女川原子力発電所2号炉 外部火災について (審査会合コメント回答)

平成31年4月16日
東北電力株式会社

1. 審査会合での指摘事項

図 温度影響評価概念

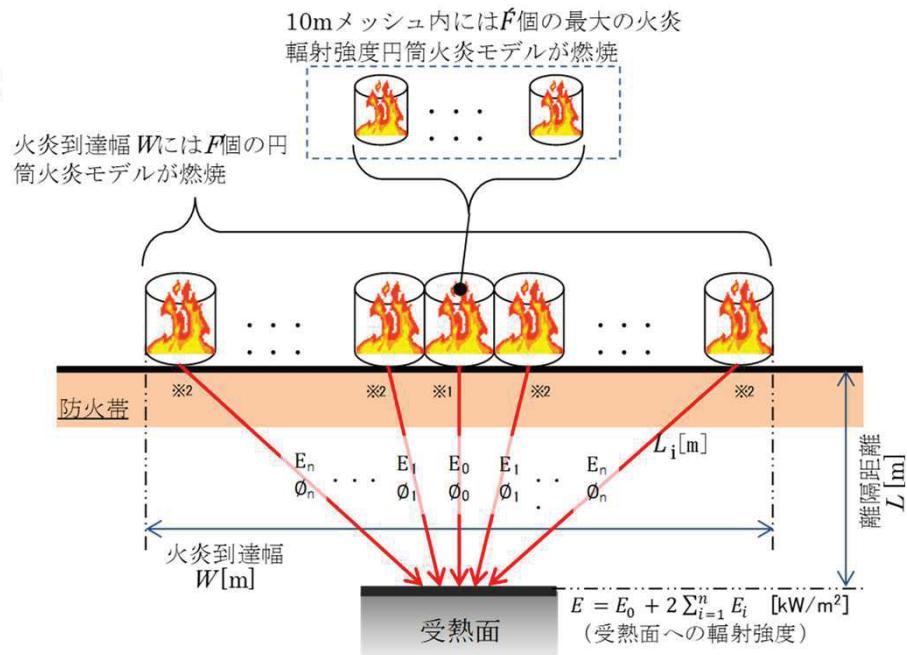
○森林火災による熱影響評価について、火炎輻射発散度や危険輻射強度など評価に必要なデータを明示とともに、円筒火災モデルの考え方、各評価値の算出過程や考え方を整理して提示すること。

火災輐射強度は各々の位置で強度の違いがあるが本評価では最大の火炎輐射発散度 R_f の円筒火炎モデルが一様に火炎到達幅に存在するものとして評価した。

最大の火炎輐射発散度の円筒火炎モデルは、地形データの最小単位である10mメッシュ単位で算出した。

円筒火炎モデル数 F 及び10mメッシュ内の円筒火炎モデル数 \acute{F} は、火炎到達幅 W 、燃焼半径 R から算出している。

よって、受熱面への輐射強度 E は、10mメッシュの中に円筒火炎モデルを \acute{F} 個並べて輐射強度 E_i を計算し 10mメッシュの輐射強度 E_i を火炎到達幅の長さになるよう積算したものである。

- ・受熱面への輐射強度 E は、受熱面に対して中心の火炎からの輐射強度 E_0 と中心以外の火炎からの輐射強度 E_i を積算したものである。なお、中心以外の円筒火炎モデルは左右対称であることから、片側を2倍して算出している。
- ・形態係数 ϕ_i は、受熱面と火炎の距離に依存するため、円筒火炎モデルごとにそれぞれ算出する。
- ・火炎輐射発散度は、保守的に最大火炎輐射発散度 R_f を用いる。

図 外部火災に対する評価対象施設配置

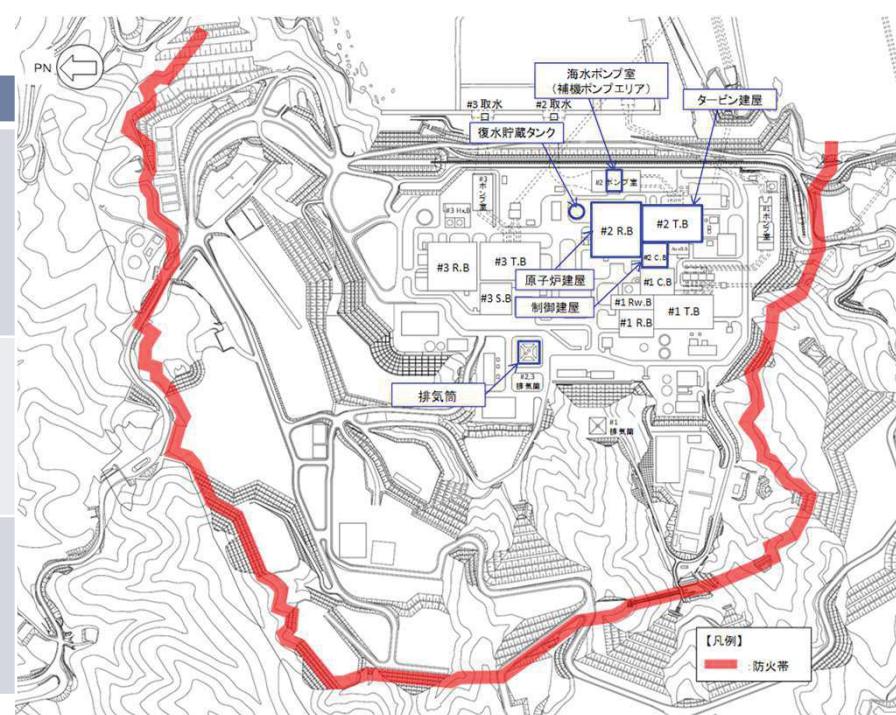
○防護対象施設について、防護する安全機能、防護の考え方、防護方法とその妥当性を網羅的に整理して提示すること。

- 建屋に内包されている外部事象防護対象施設は、その安全機能を確保するため、建屋外壁により防護する。防護方法の妥当性を確認するため、建屋外壁の熱影響に対する耐性の評価及び危険距離等の評価により健全性を確認する。
- 屋外設置の外部事象防護対象施設は、その安全機能を確保するため、想定される火災源からの離隔距離を確保することにより防護する。防護方法の妥当性を確認するため、設備の熱影響に対する耐性の評価及び危険距離等の評価により健全性を確認する。

- 外部事象防護対象施設のうち、外気を直接取り込む設備及び屋外に開口を有する設備に対して、ばい煙に対する安全機能への影響評価により健全性を確認する。
- 外部火災発生時に空調系を隔離する中央制御室等の居住性への影響評価により健全性を確認する。

- 安全重要度分類から抽出した防護対象施設の抽出結果及び防護方法を下表に示す。

図1 離隔距離の概念図

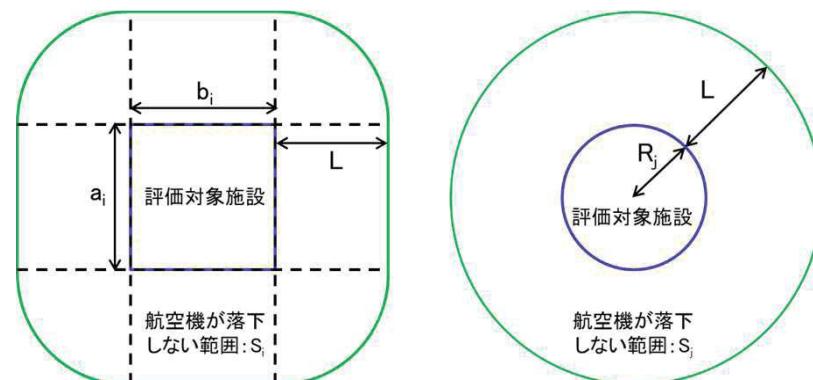
○航空機落下による火災影響評価の標的面積や離隔距離の考え方について、導出プロセスも含めて整理して提示すること。

- 各評価対象施設の外壁面から等距離の離隔をとった場合の、各評価対象施設に対する航空機落下確率が 10^{-7} [回/炉・年]に相当する面積の合計値が、落下事故のカテゴリごとに求めた標的面積A' と等しくなる距離を離隔距離としている。
- 各評価対象施設の離隔距離Lは、対象となる施設の形状に応じ、以下に示す(2)式又は(3)式により算出する。
- すべての評価対象施設に対して求めた S_i 及び S_j の合計値が標的面積A'となるLについて解くことで離隔距離が得られる。((4)式)
- S_i 及び S_j の合計値の算出に当たっては、評価の保守性の観点から、面積が重複する部分については、それぞれの面積を積算している。

図 プルーム式の主軸と指数関数項風速の関係

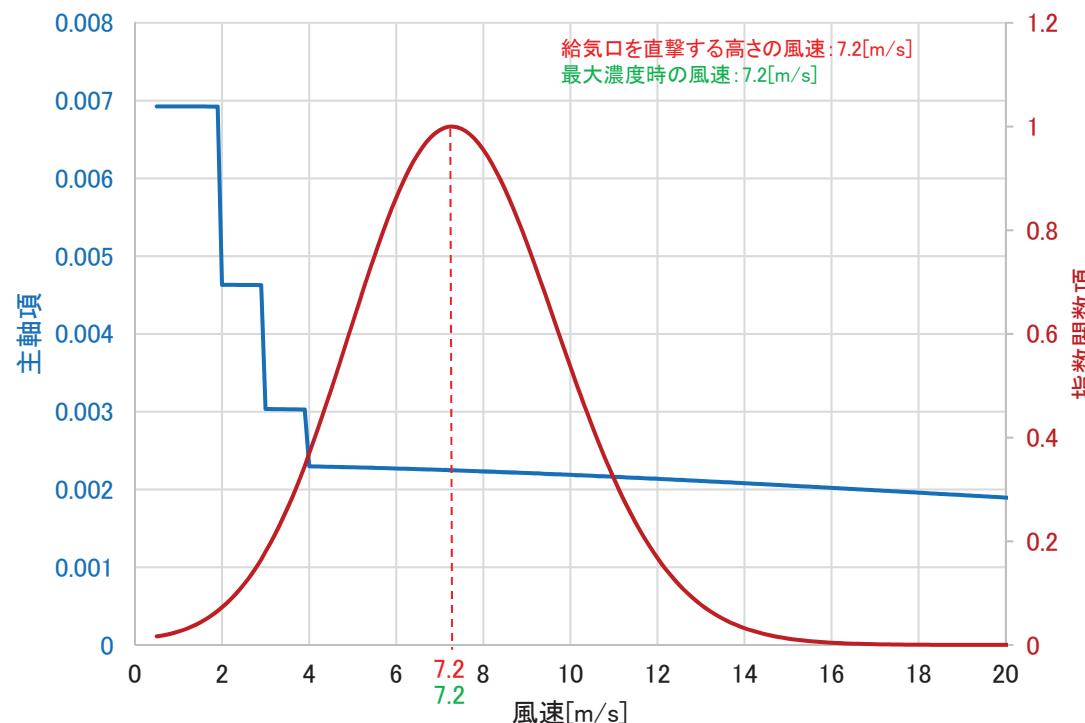
○火災による有毒ガス影響評価について、有毒ガス濃度に対する風速の影響を整理し、保守的な評価となつていることを提示すること。

- ・風速による濃度への影響を確認するため、有風時プルーム式の項目（主軸項と指數関数項）の風速による変化を確認する

図1 DG(A)制御盤室内気温度評価概念図

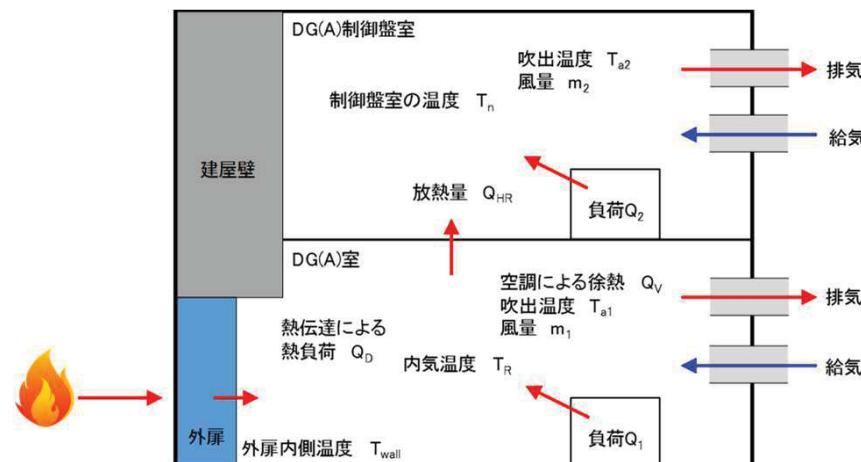
○火災による熱影響評価について、評価結果の算出過程における不確かさや、許容値に対する裕度など、設計余裕の考え方を整理して提示すること。
(許容値に対して裕度の小さい評価結果となった、DG(A)制御盤室の内気温度評価及び2号炉PLR-VVVF変圧器火災の熱影響評価結果に対する指摘事項)

DG(A)制御盤室内気温度評価について

- ここで、最も温度評価結果に影響が出る換気風量について、保守的に設計風量(設計上必要となる最低限の換気風量の設定値)から求めた初期温度を用いた温度評価結果と実際のDG(A)制御盤室の換気風量から求めた初期温度を用いた温度評価結果とを比較し、保守性を確認する。確認結果を表2に示す。

- 以上より、DG(A)制御盤室の内気温度評価は、不確かさを考慮しても十分に保守性を有していることを確認した。

一次元非定常熱伝導方程式による温度算出概念図

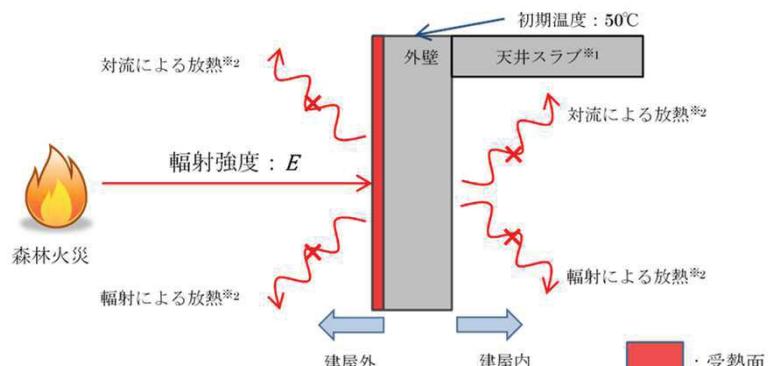
○熱影響評価式において、コンクリート深さ×の扱いについて整理して示すこと。

- 外部火災の熱影響評価では、火災の輻射熱により評価対象施設の外壁、天井スラブの健全性が維持される温度より危険輻射強度を算出し、火災時の短期温度上昇を考慮した場合において、想定する火災の輻射強度が危険輻射強度を越えないことを、危険距離及び離隔距離から確認している。
- 危険輻射強度を用いる熱影響評価には森林火災、敷地外危険物貯蔵施設、燃料輸送車両及び漂流船舶の火災の影響評価があるが、漂流船舶の火災の評価が判定基準に対して最も厳しい評価となるため、漂流船舶の火災について危険輻射強度への影響を確認する。
- 建屋外壁コンクリートの評価はコンクリート躯体の構造的な形状の担保を目的としていることから、非定常状態におけるコンクリート表面について評価しており、十分に厚い固体の表面が放射熱で加熱される場合の温度分布は以下の一次元の熱伝導方程式により表すことができる。

なお、本評価においては、温度算出概念図に示すとおり保守的に放熱を考慮しないことから、外表面($x=0$)及び内表面($x=L$)における境界条件は次のとおりとしてコンクリートの厚みを考慮している。
